改善箇所説明図①

改善箇所説明図②

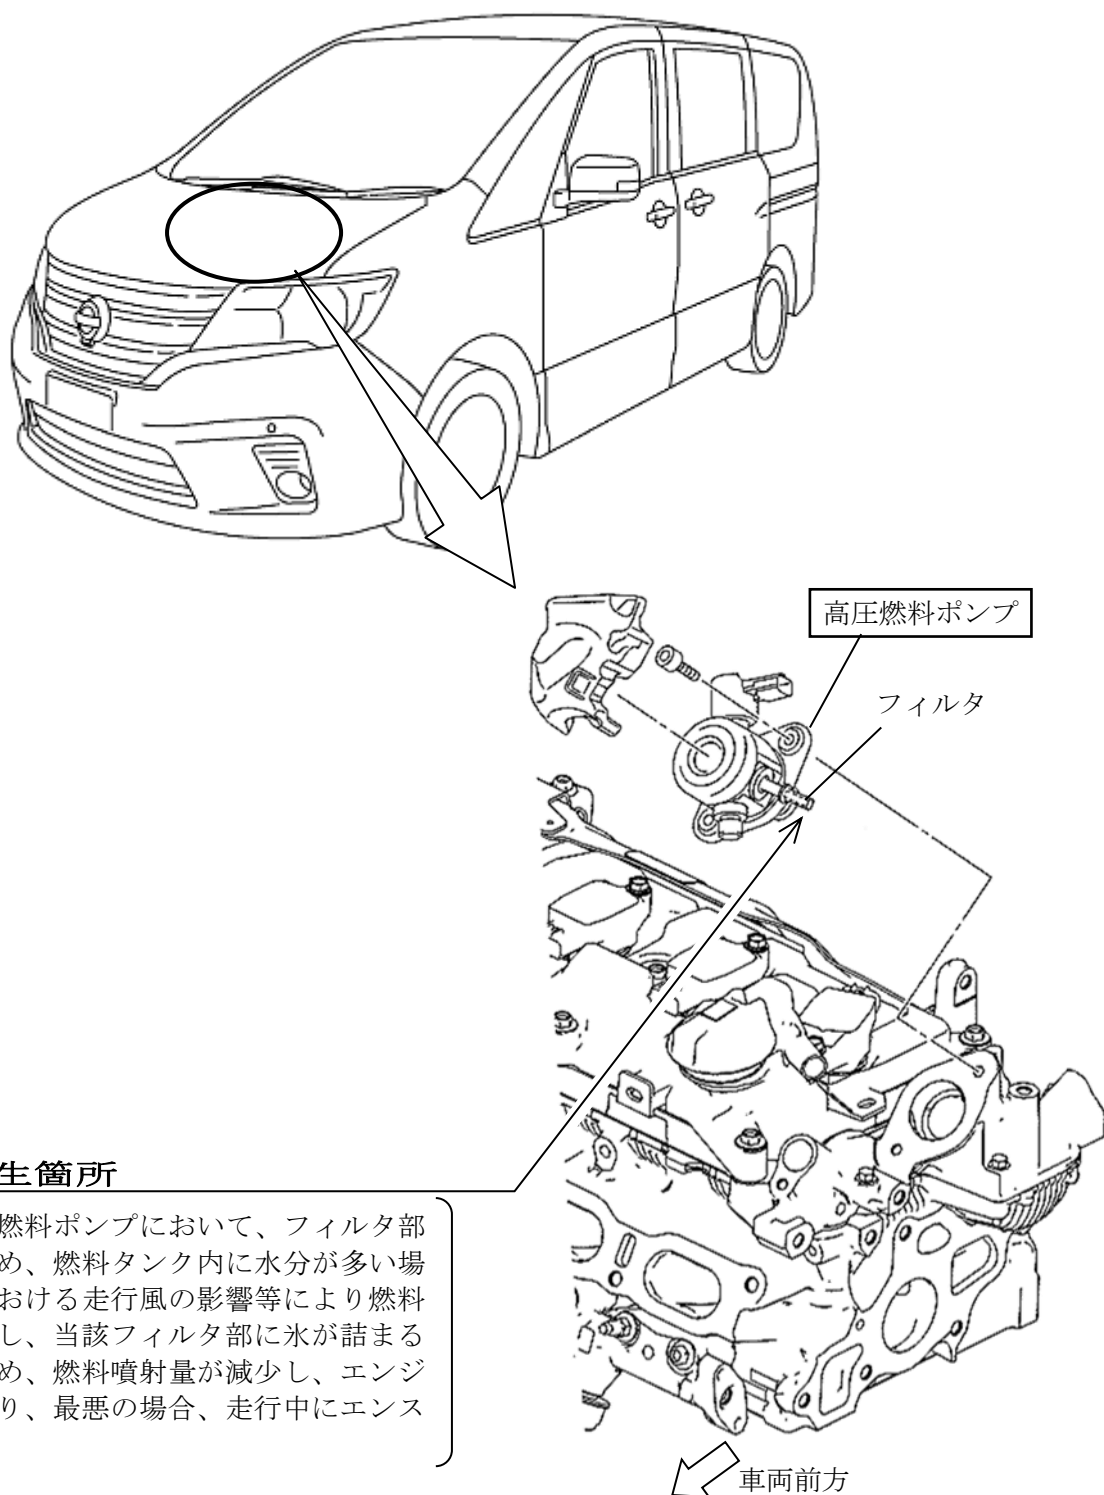
全輪駆動車の高圧燃料ポンプにおいて、フィルタ部の形状が不適切なため、燃料タンク内に水分が多い場合、極低温環境下における走行風の影響等により燃料配管中の水分が凍結し、当該フィルタ部に氷が詰まることがある。そのため、燃料噴射量が減少し、エンジン回転が不安定となり、最悪の場合、走行中にエンストするおそれがある。

全車両、当該高圧燃料ポンプを対策品と交換する。

識別：銀色のシールをモデルナンバープレートの上横に貼り付ける。
